VOOR STEL 1

IN KELDER OPVANGEN KOLOMMEN:
VOORKEUR METALWEERK MET
BETONBALKOP

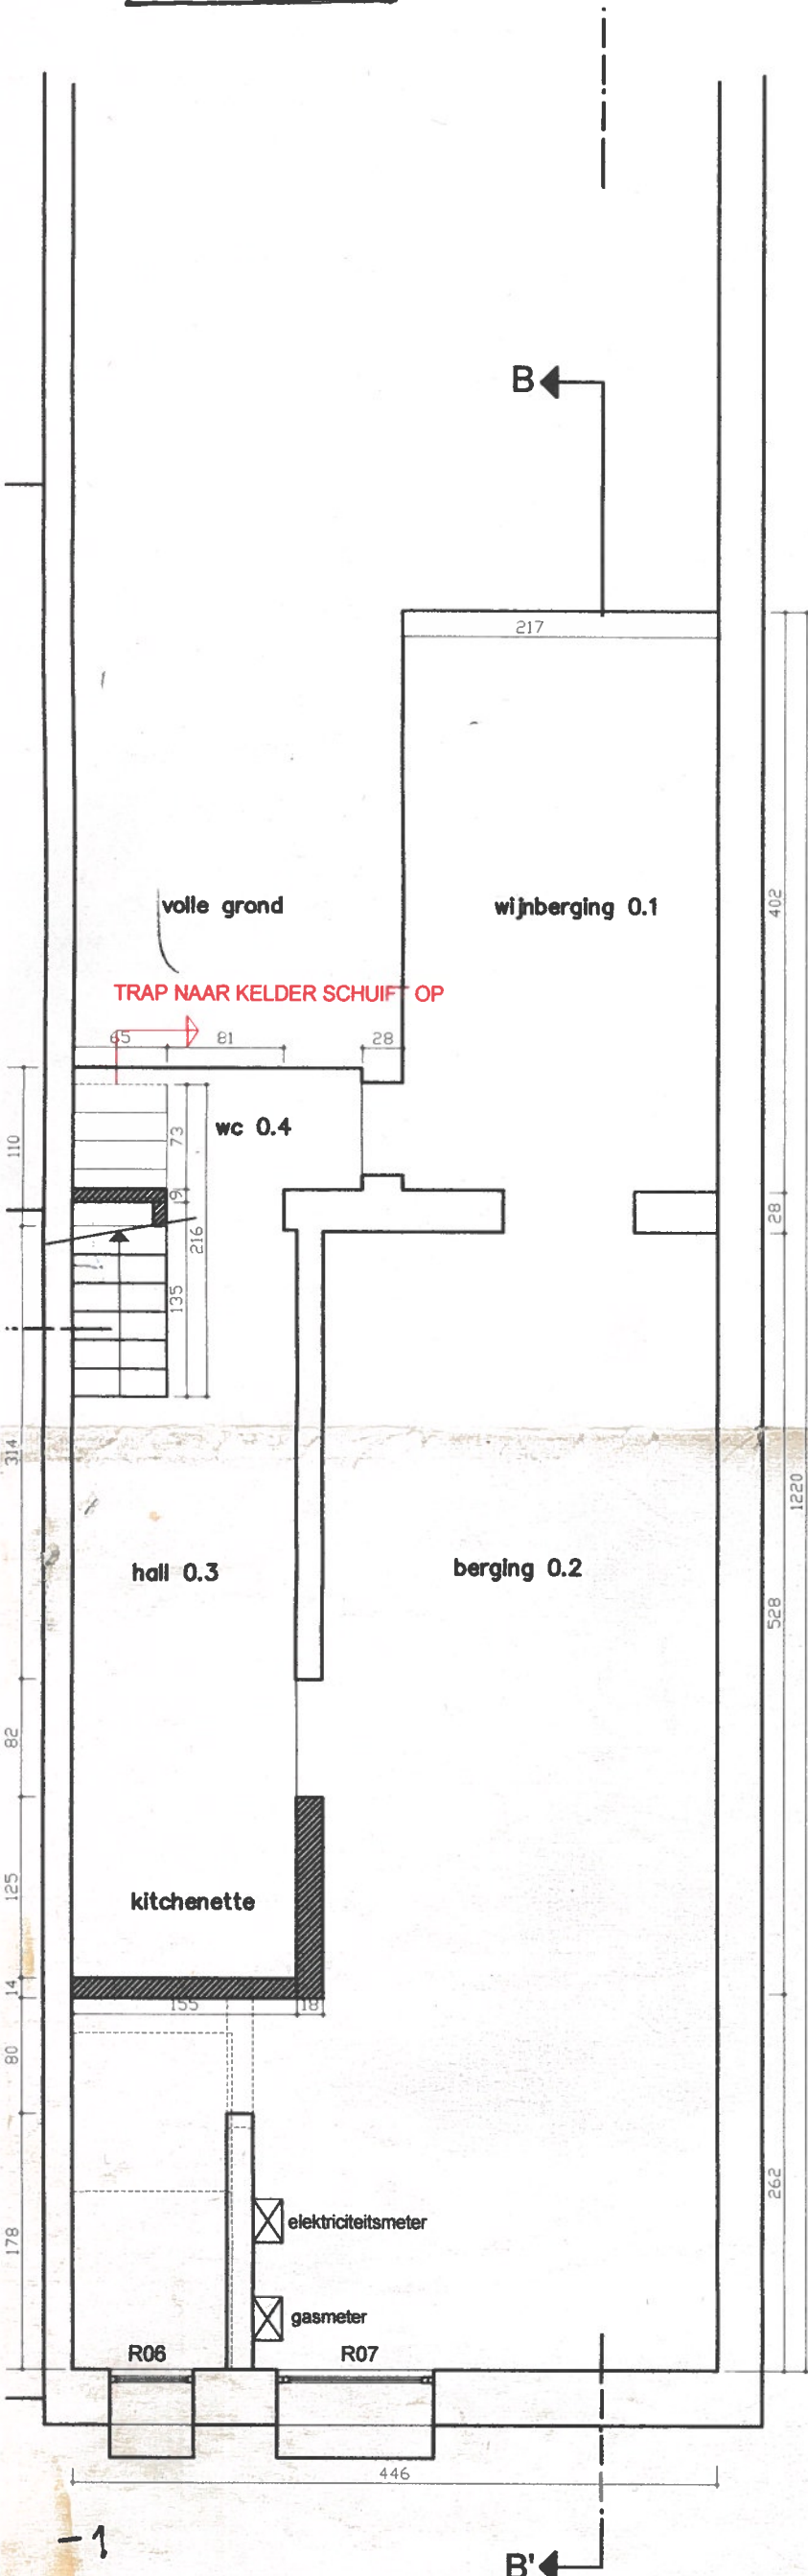
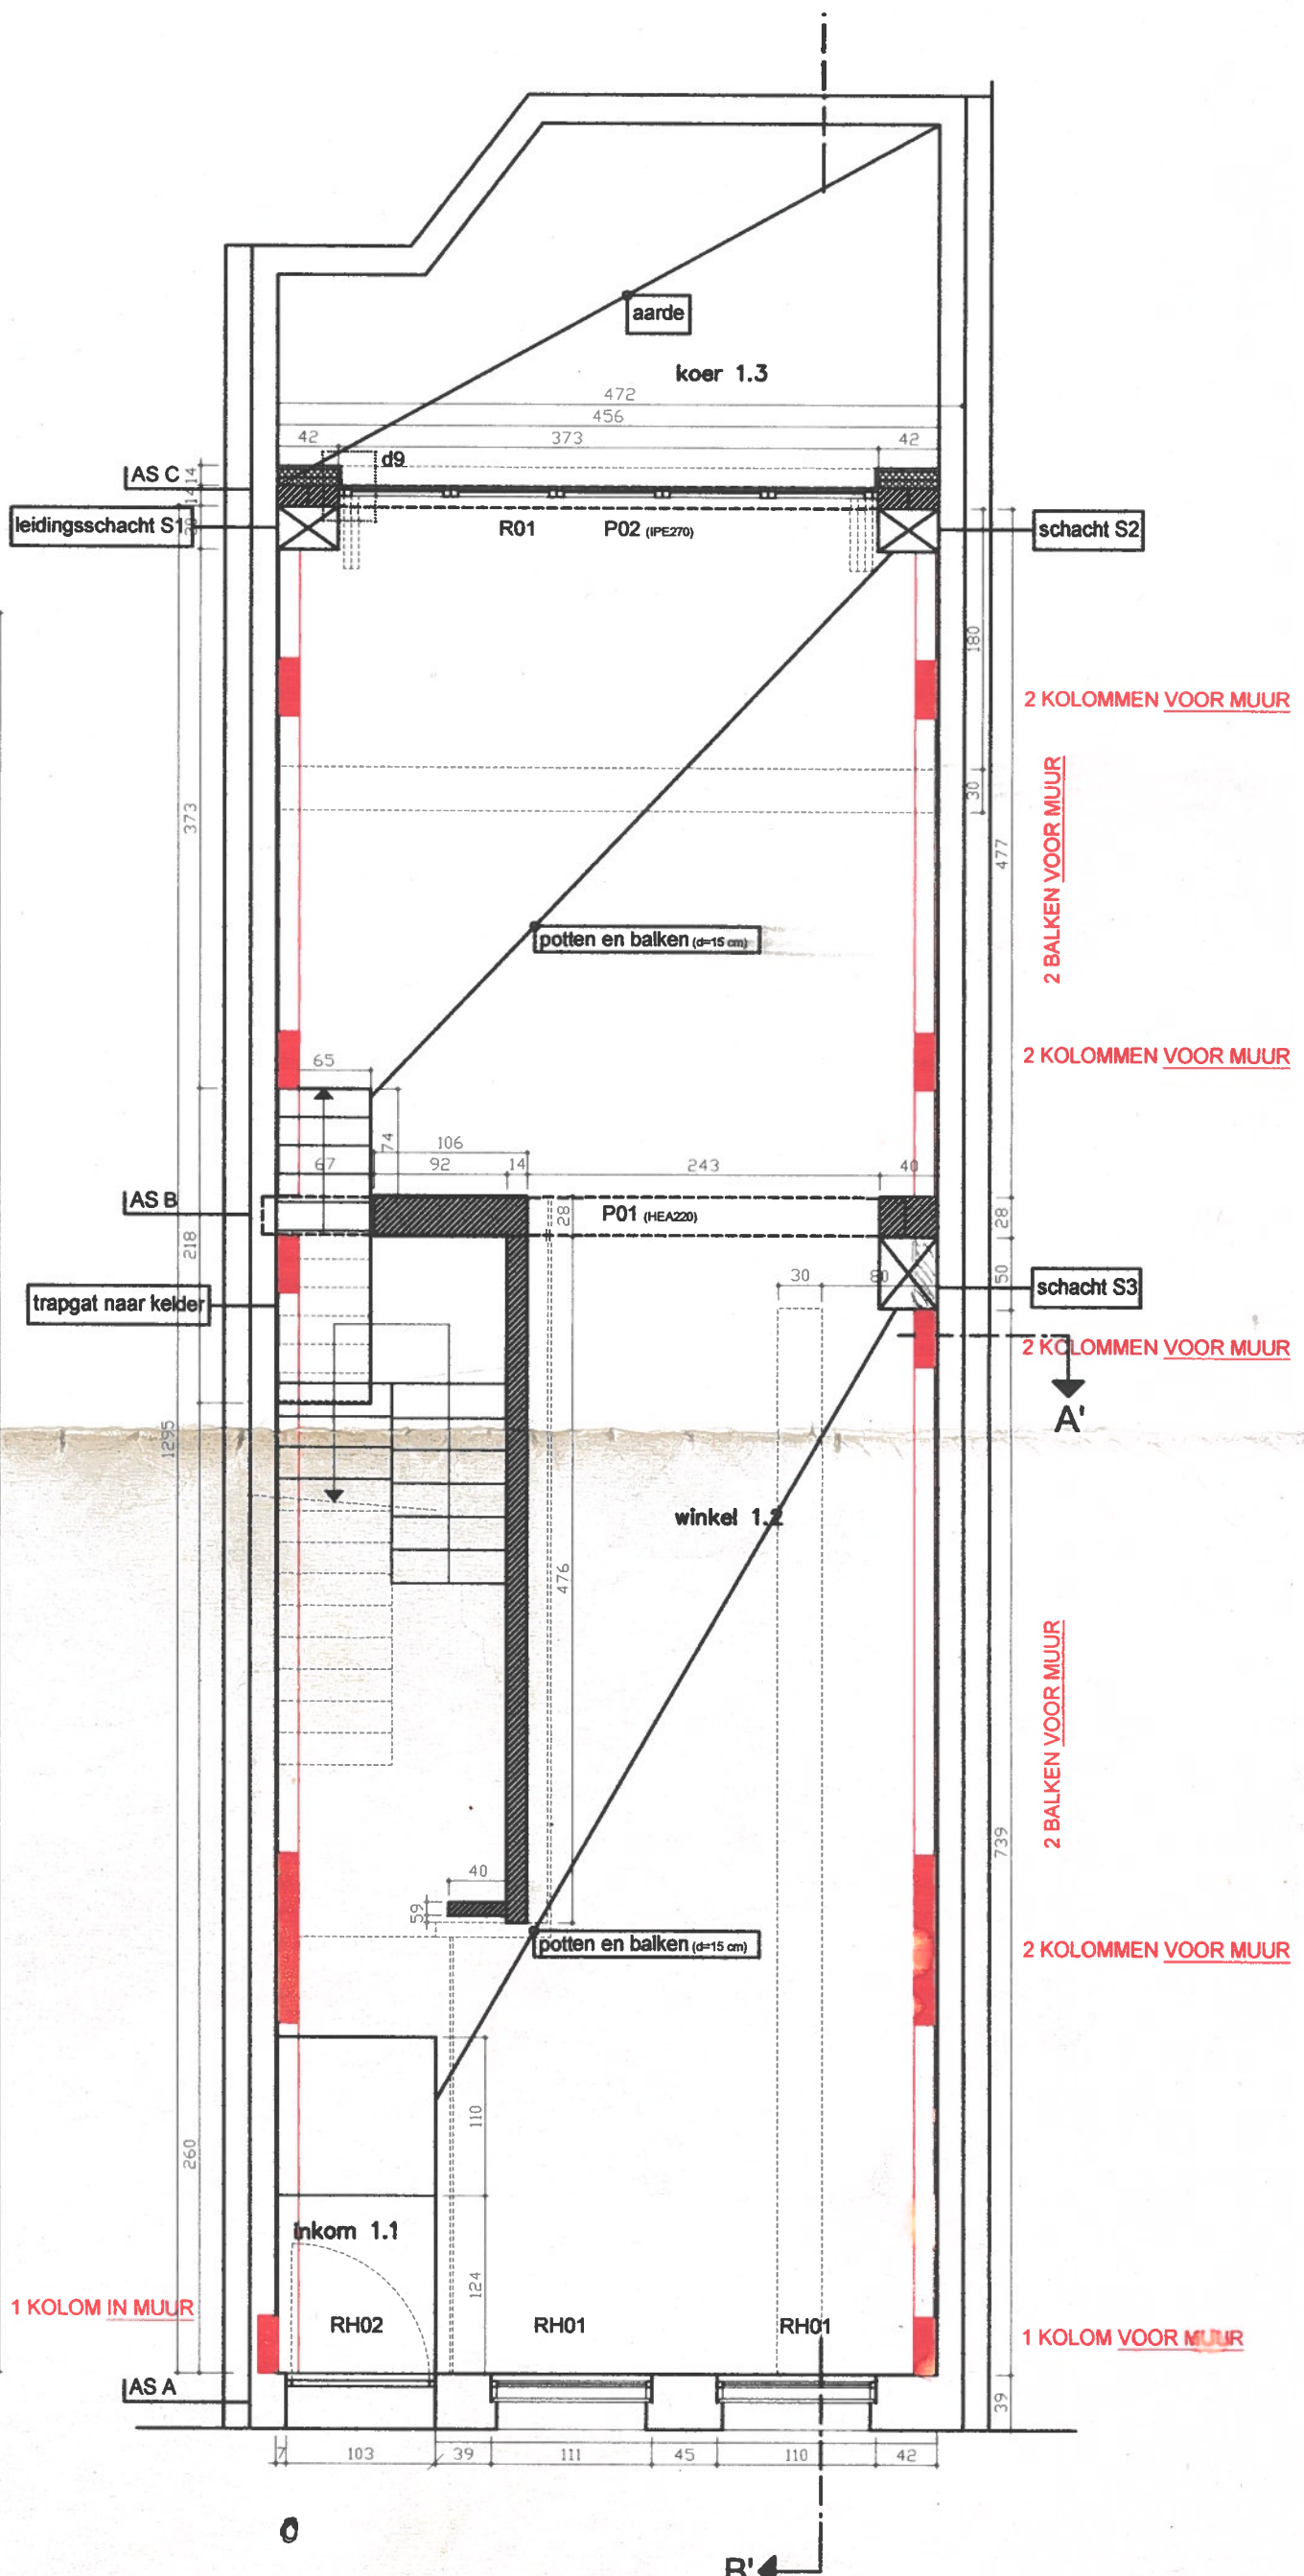
OPMERKING : moet er dan ook
een plaat kelder bijgefuncties worden??

2 KOLOMMEN VOOR MUUR

2 BALKEN VOOR MUUR

2 KOLOMMEN VOOR MUUR

2 KOLOMMEN VOOR MUUR

2 BALKEN VOOR MUUR

2 KOLOMMEN VOOR MUUR

1 KOLOM VOOR MUUR

1 KOLOM IN MUUR
